「デジタル安全保護系に関する日本電気協会規格の技術評価に関する  
検討チーム会合における日本電気協会への説明依頼事項(案)」に対する回答(修正版)  
(JEAC4620-2020 及び JEAG4609-2020)

令和4年1月25日

(一社)日本電気協会  
原子力規格委員会

参考図1 デジタル安全保護系の概念図 (BWR)

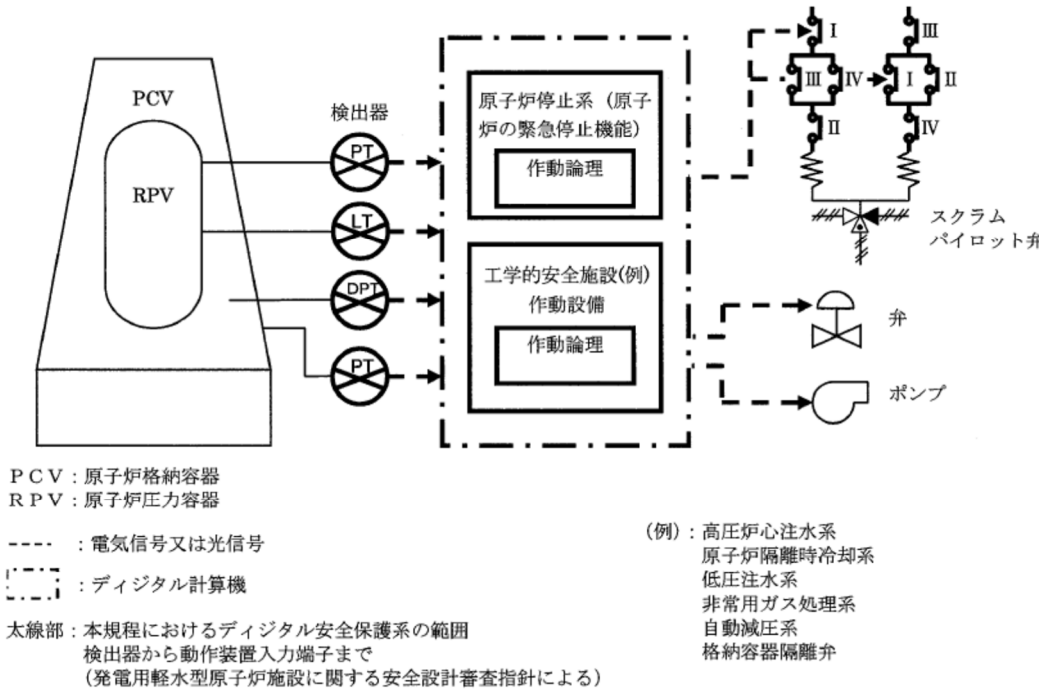
(3) 2020年版において、「安全保護系」の用語の定義に、検出器が含まれることが明記されました。核計装や放射線計装などのデジタル化された装置に関する必要な要件は、本規程に含まれるのか説明してください。

本規程の対象は、安全保護系のうち、デジタル計算機に「原子炉停止系及び工学的安全施設作動系の演算・論理回路」を実装したデジタル安全保護系(検出器～動作装置入力端子まで)ですを有するデジタル計算機を対象としています。ここで、核計装や放射線計装は、演算部分を含め検出器部として取り扱っており、本規程におけるデジタル計算機(ソフトウェア)としては要求対象範囲外です。

なお、解説—2の適用範囲の概要図において、本規程で要求事項を定める対象範囲であるデジタル計算機の箇所を「  」線にて囲っております。

ただし、ご質問いただいたとおり、本規程の範囲に対する記載がわかりづらいことを認識いたしましたので、次回改定時には改善を図るよう検討致します。

<PWR の信頼性評価モデル>

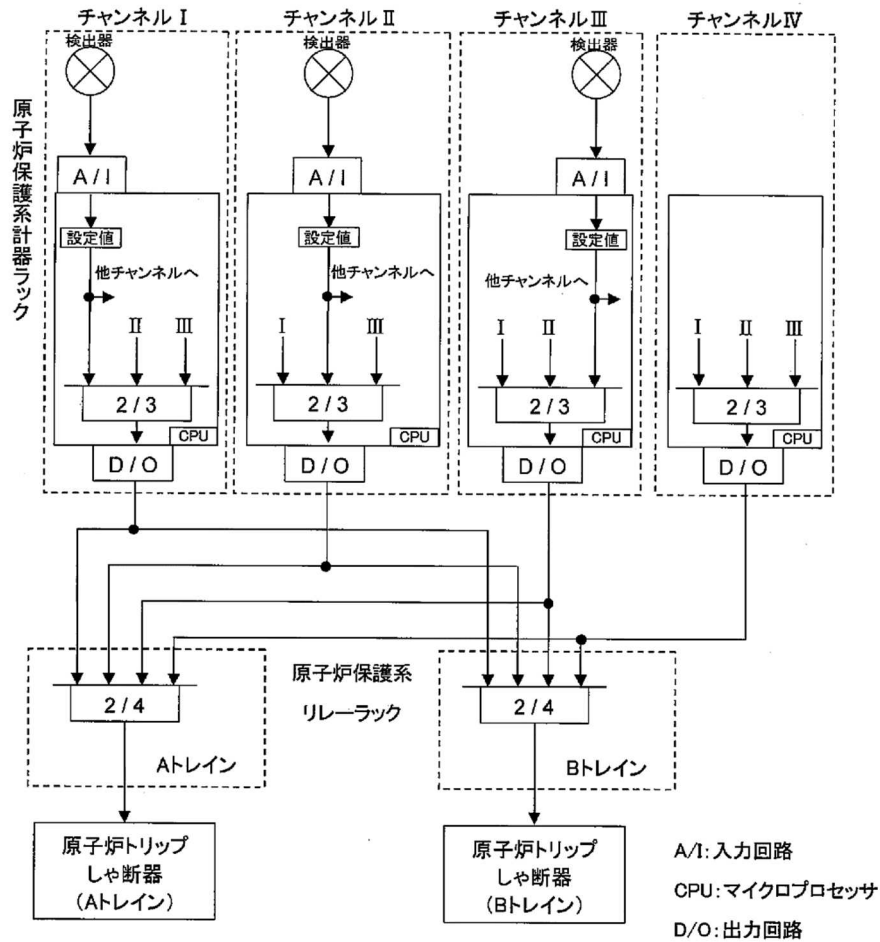
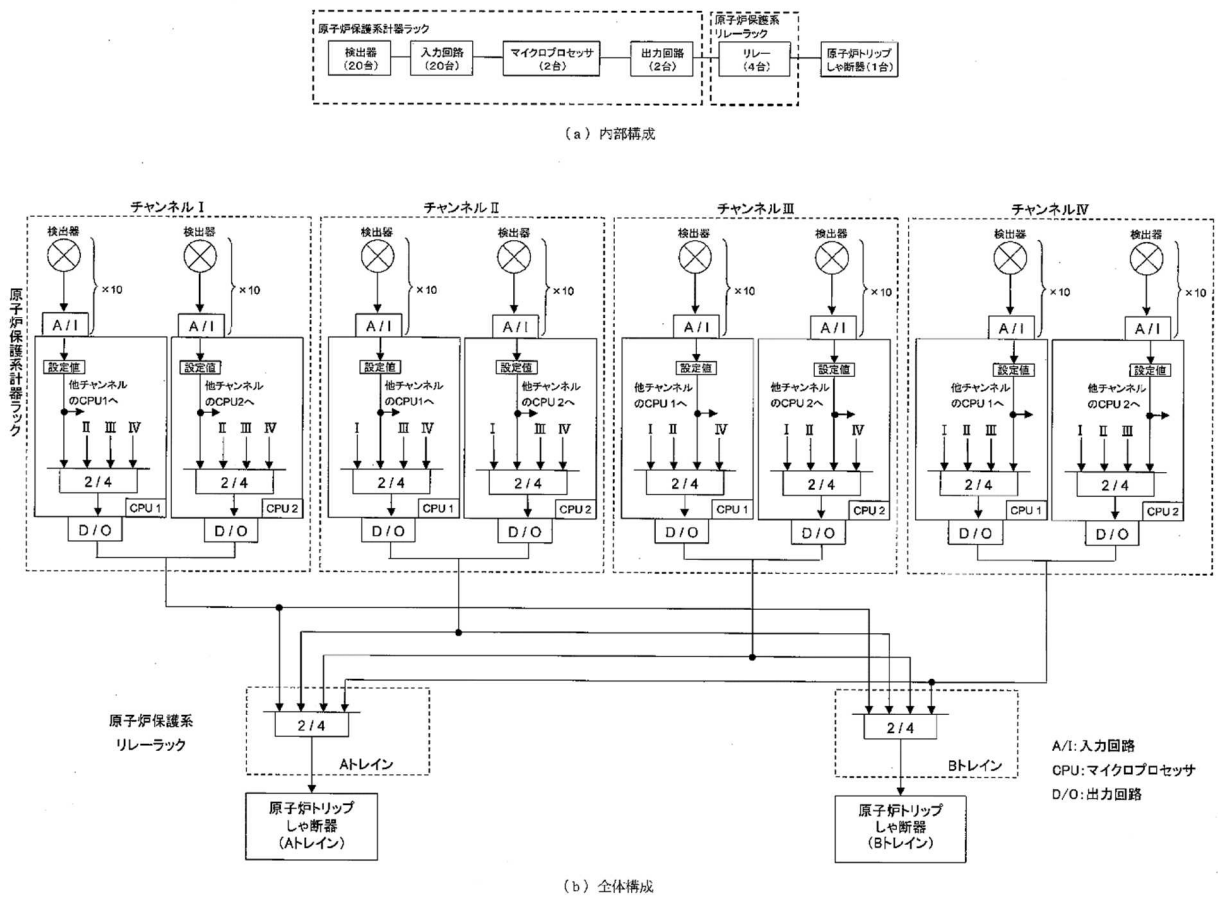
度（誤動作率）を考慮し、」とありますが、どのように考慮するのか例を示して説明してください。また、アンアベイラビリティや誤動作率の評価には、ソフトウェアも必要になりますが、記載していない理由を説明ください。

PWR の場合も同様に、信頼性評価モデルを使用して評価しております。PWR での評価モデルを下図に示します。

また、ソフトウェアに関しては、ハードウェアのように偶発的に故障が発生するものではなく、設計製作段階における人為的なミス起因とするものであるため、定量的に故障率を扱うことはできません。そのため、信頼性評価にはハードウェアの構成要素しか考慮しておりません。一方で、デジタル安全保護系は高い信頼性が要求されるため、課題であるソフトウェアの設計製作段階における信頼性確保のための手法として、JEAC4620/JEAG4609でV&Vを実施することを要求しております。
